Зауваження

до Звіту ОВД проекту

**«ЗАВЕРШЕННЯ БУДІВНИЦТВА ТАШЛИЦЬКОЇ ГАЕС. ВВЕДЕННЯ
ГІДРОАГРЕГАТИВ № 3-6 (З ПІДВИЩЕННЯМ НОРМАЛЬНОГО ПІДПІРНОГО РІВНЯ
(НПР) ОЛЕКСАНДРІВСЬКОГО ВОДОСХОВИЩА НА Р.ПІВДЕННИЙ БУГ ДО
ПОЗНАЧКИ+16,90 М)»,**

№ 11937 в Реєстрі ОВД

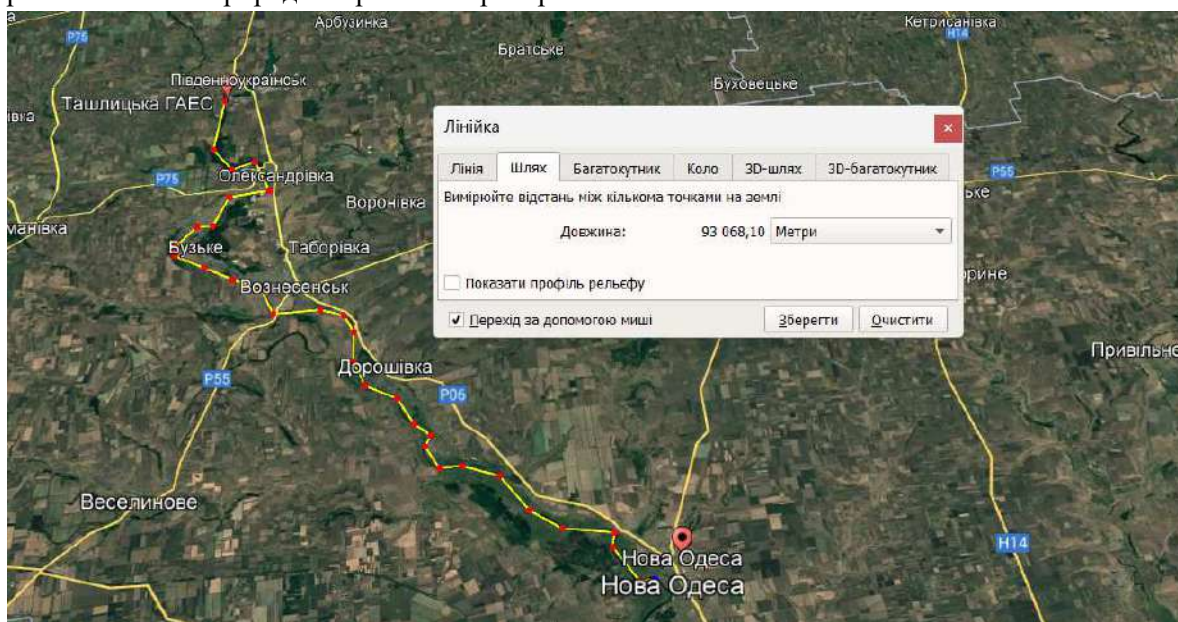
На стор. 204, розділ 5, зображено схему зони впливу Ташлицької ГАЕС та Олександрівського водосховища. Ця схема не містить жодних пояснень щодо конкретних впливів, які нанесені на неї, але принаймні містить підтвердження сягання впливів житлових забудов, що видно по н. п. Виноградів Сад та н. п. по інший берег від водойми. Відстань від випуску до цих н. п. становить 2,2-4 км.
